IMPIANTO AGRIVOLTAICO COLLEGATO ALLA RTN

COMUNE DI CONSELICE (RA)

ELABORATO 39

**VERIFICA DELLA CLASSIFICAZIONE
DELLE AREE DI INTERVENTO CON IL
PROGETTO DI VARIANTE PAI Po e
PGRA – III CICLO**

Figura 4.3: Variante Piano Assetto Idrogeologico Reno

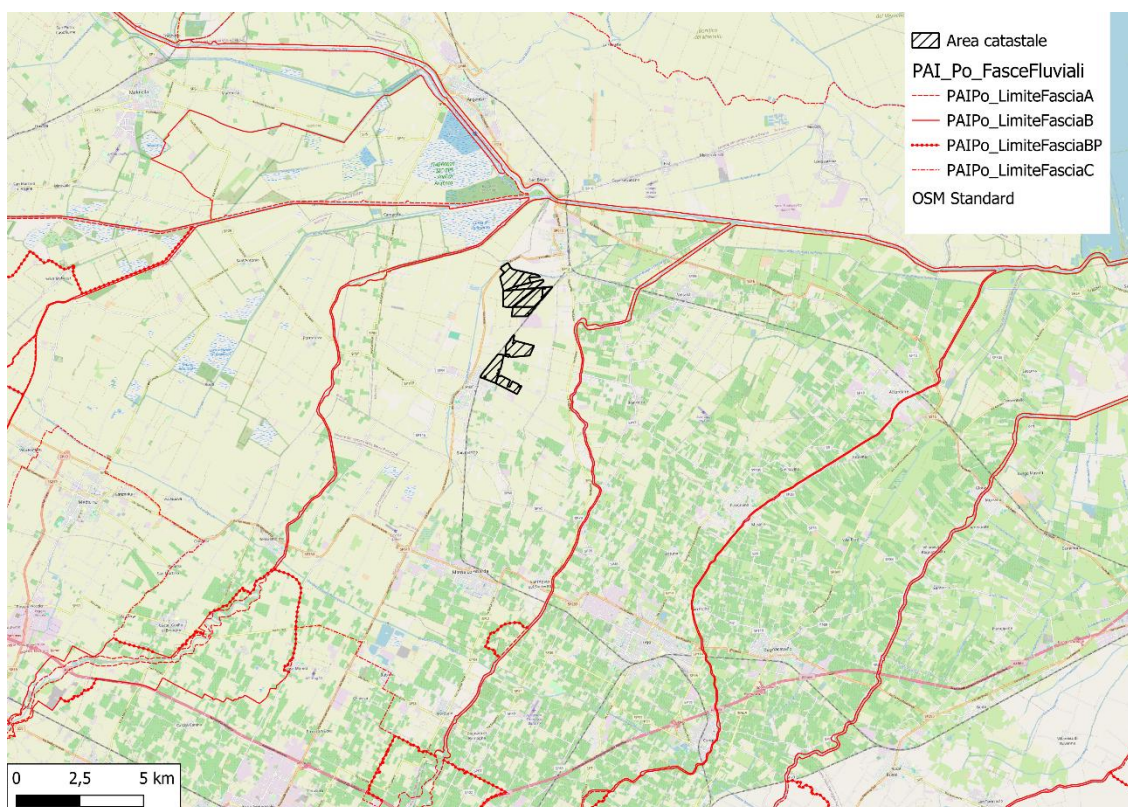
- *individuazione della perimetrazione rispetto alle nuove fasce fluviali del PAI Po (Fasce A, B, C);*
- *confronto con le mappe di pericolosità del PGRA – 3° ciclo;*
- *esplicitazione della classe di pericolosità idraulica e dei parametri idraulici di riferimento, comprensivi almeno di:*
 - *estensione delle aree allagabili;*
 - *tiranti idrici;*
 - *velocità della corrente (ove disponibili).*

Dovrà inoltre essere esplicitamente verificato se l’intervento ricade in Fascia A o B del PAI Po.

Analizzando nuove fasce fluviali del PAI Po (Fasce A, B, C), Figura 4.3, si osserva che le opere di progetto **NON ricadono in fascia A o B**, ma in ricadono in fascia C e pertanto non ricadono nell'ambito di applicazione dell'Art.38 delle Norme di Attuazione del PAI.

Si specifica che il cavidotto di connessione in alta tensione interessa la **fascia C** esclusivamente nel tratto di attraversamento del **Fiume Reno**. Tale attraversamento sarà realizzato mediante **Trivellazione Orizzontale Controllata (TOC)**, tecnica che consente di superare l'alveo senza interferire direttamente con il corso d'acqua e con le relative pertinenze. L'esecuzione delle opere avverrà nel pieno rispetto delle condizioni e delle prescrizioni che saranno impartite dall'Ente gestore competente in sede di rilascio dell'autorizzazione all'attraversamento, nonché delle vigenti disposizioni normative in materia di tutela idraulica e ambientale.

Figura 4.10: Tiranti corso d'acqua Santerno

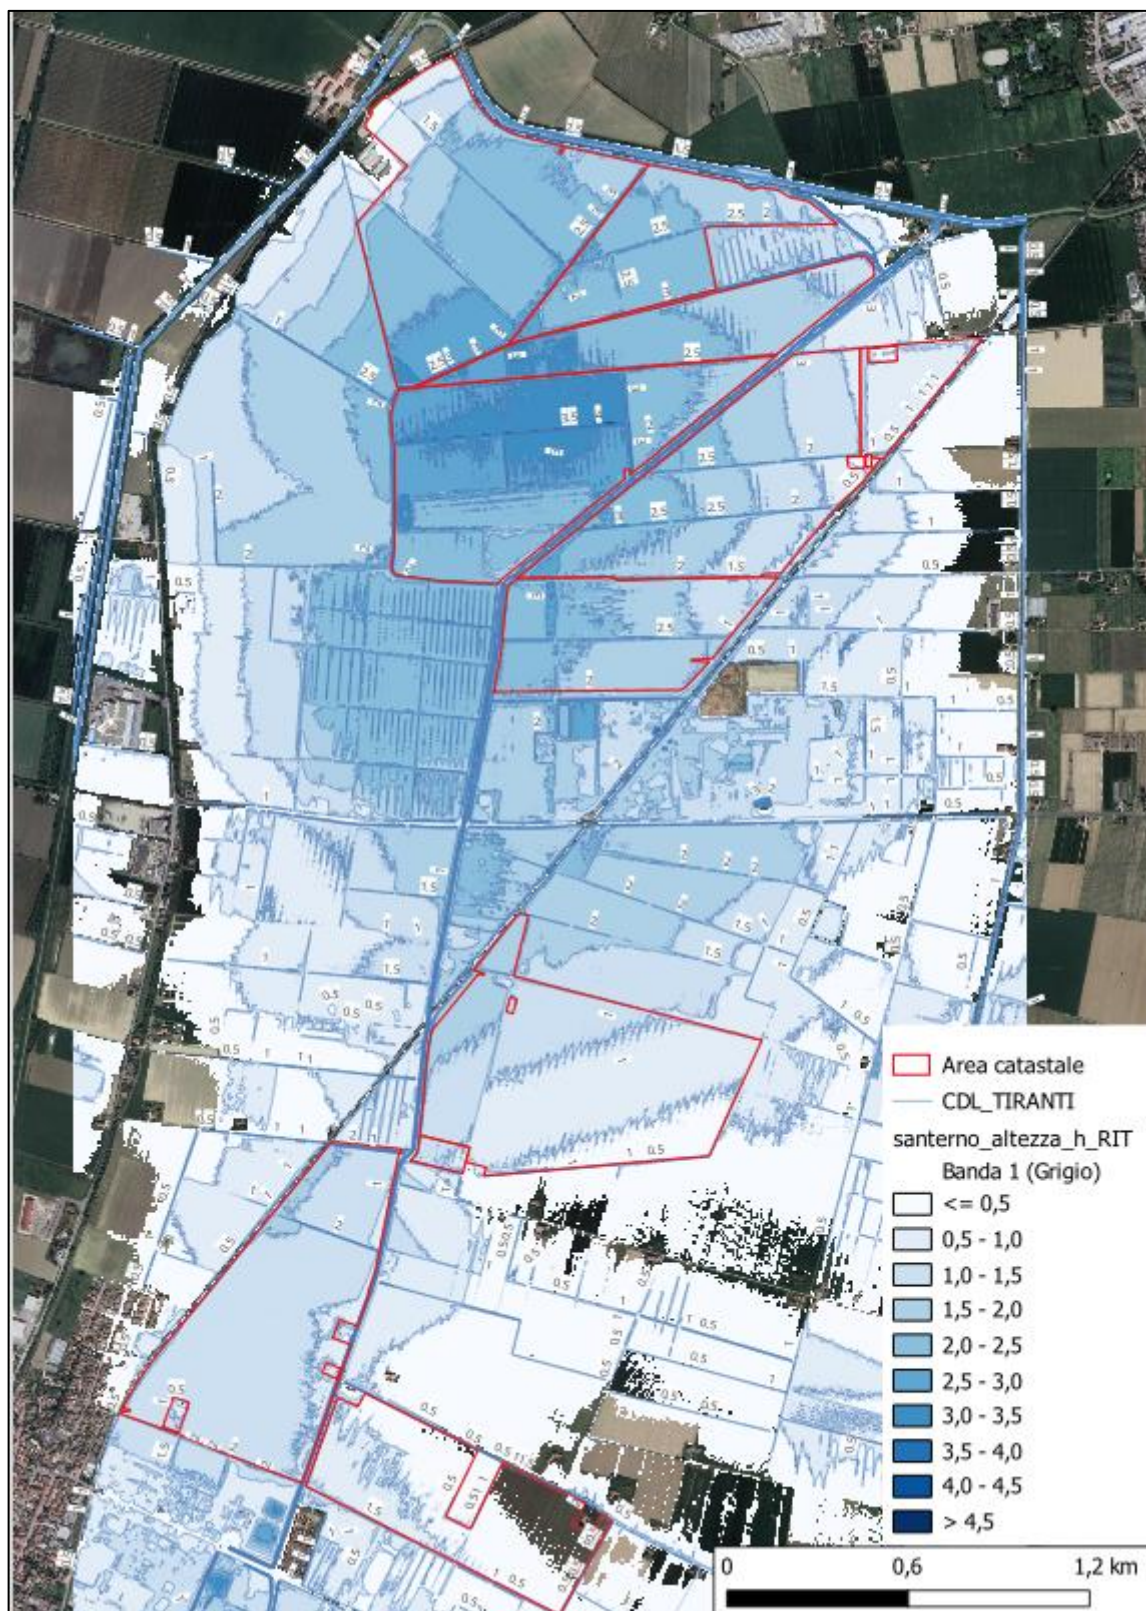
- *la coerenza del quadro conoscitivo idraulico assunto a base del progetto, mediante verifica dei tiranti idrici di riferimento, includendo altresì la verifica dell'estensione delle aree allagabili e, ove disponibili, delle velocità di deflusso:*

L'aggiornamento delle Mappe della pericolosità di alluvioni del Distretto idrografico del fiume Po per il terzo ciclo di pianificazione sessennale (2027 – 2033), ha fornito anche i tiranti e le velocità delle mappe di pericolosità riferite al **reticolo principale (RP)**. In Figura 4.10 e Figura 4.11 si riportano gli stralci delle suddette mappe del corso d'acqua appartenente al Reticolo Principale (2025) (UOM ITI021 Reno) Santerno, che interessano l'area di impianto.

Figura 4.12: Mappe di pericolosità RSP - PGRA III CICLO

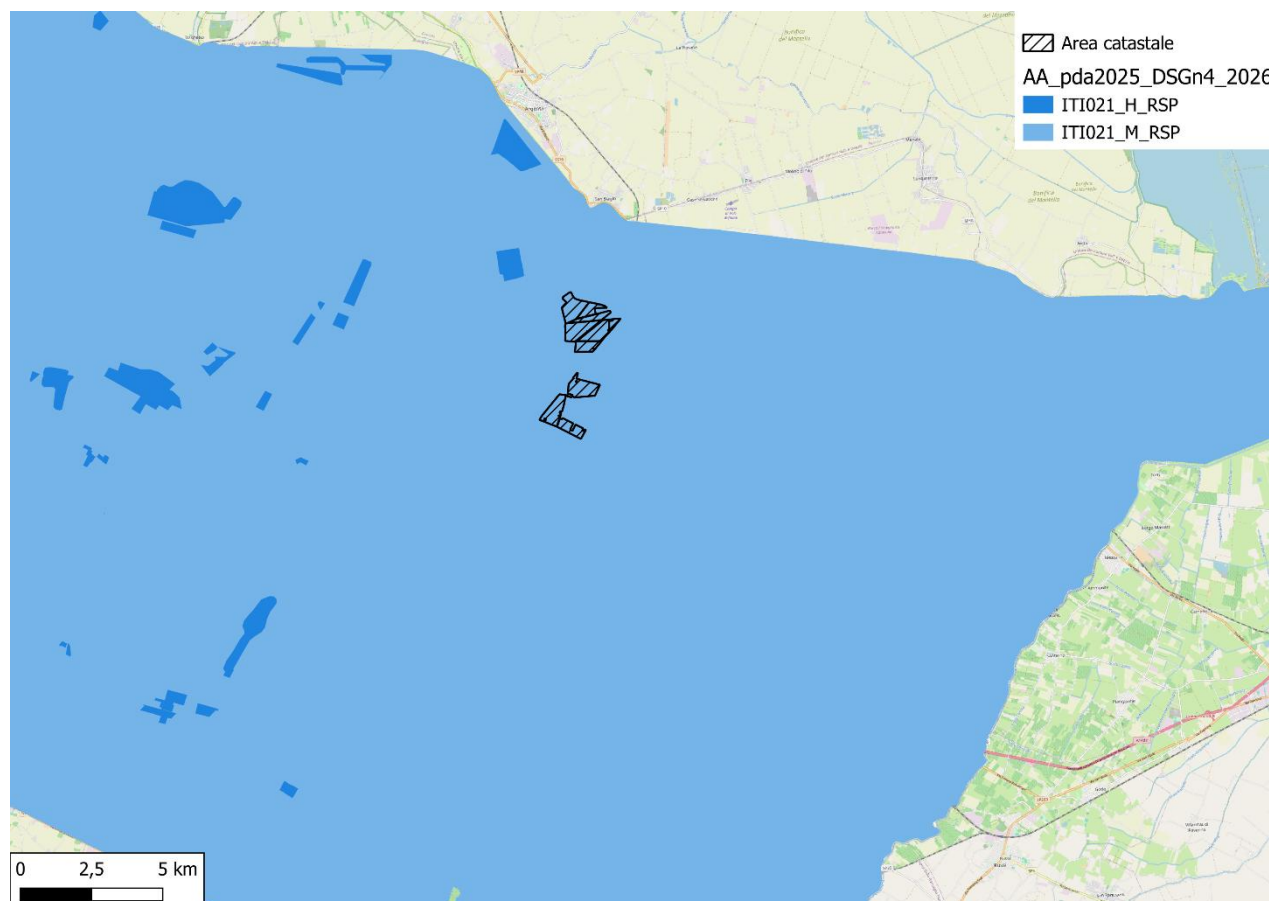
- *rispetto ai dati forniti dal Consorzio di Bonifica competente (reticolo secondario);*
 - *rispetto alle mappe PGRA dell'Autorità di Bacino Distrettuale del fiume Po (reticolo principale);*

Di seguito si riporta la nuova mappatura per la pericolosità RSP, da cui risulta che tutta l'area di impianto ora ricade in M_RSP P2. Per tali aree non sono disponibili le mappe dei tiranti e delle velocità. I tiranti considerati nel progetto sono quindi quelli forniti dal Consorzio di Bonifica della Romagna occidentale già utilizzati per la progettazione delle opere. Che si riportano nel paragrafo successivo.
